## Commission économique pour l'Europe

#### Groupe de travail des dispositions générales de sécurité

## Rapport du Groupe de travail des dispositions générales de sécurité sur sa 110<sup>e</sup> session (26-29 avril 2016)

Figure 1

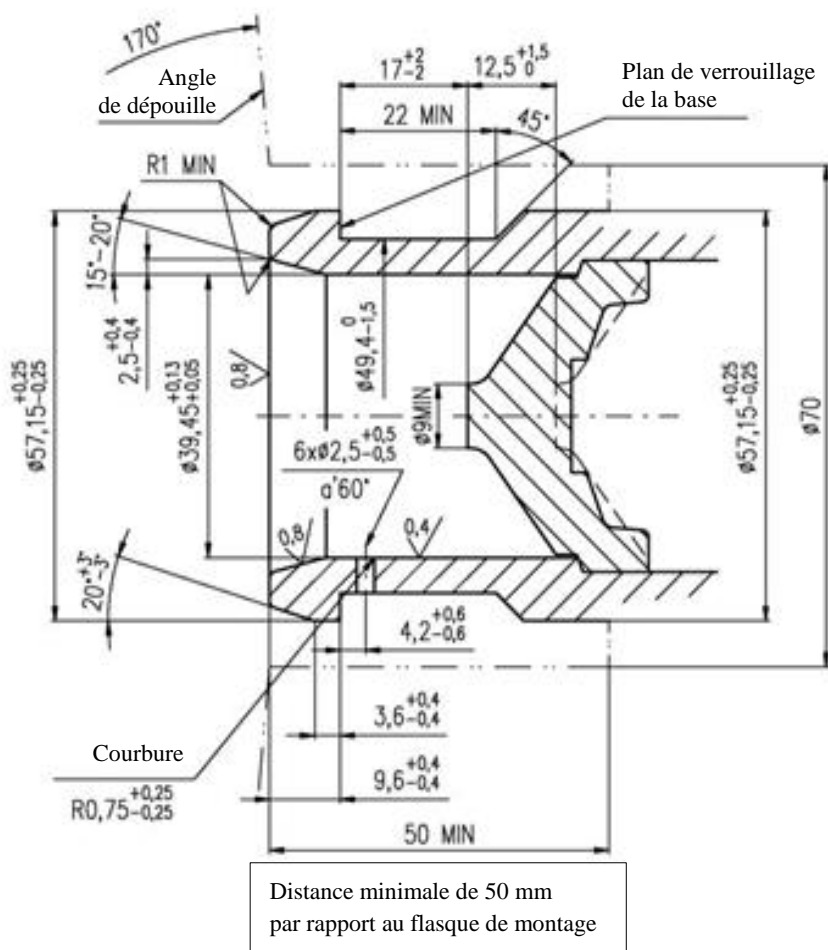
Ajouter deux nouveaux paragraphes, libellés comme suit :

**« 4. Dimensions du réceptacle de remplissage GNL**

**4.1. La figure 1 montre les dimensions du réceptacle de remplissage GNL.**

**Figure 12B**

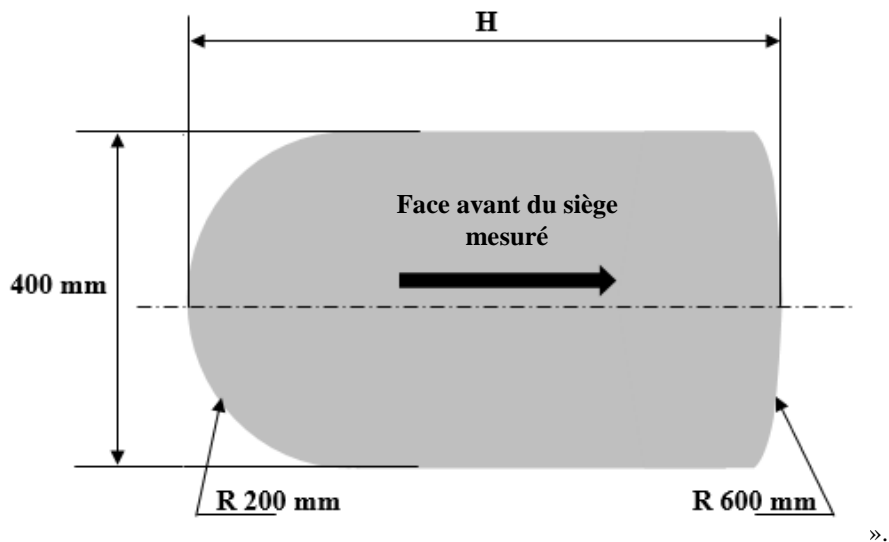
7.7.8.4.2. Toutes les dimensions doivent être mesurées coussins et dossiers non comprimés, **à l'aide du gabarit de contrôle conforme à la figure 12B de l'annexe 4.** ».

Annexe 4, Figure 12, modifier comme suit :

**Gabarit pour la dimension H (voir annexe 3, paragraphe 7.7.8.4.2)**

**Épaisseur du gabarit : 5 mm maximum**
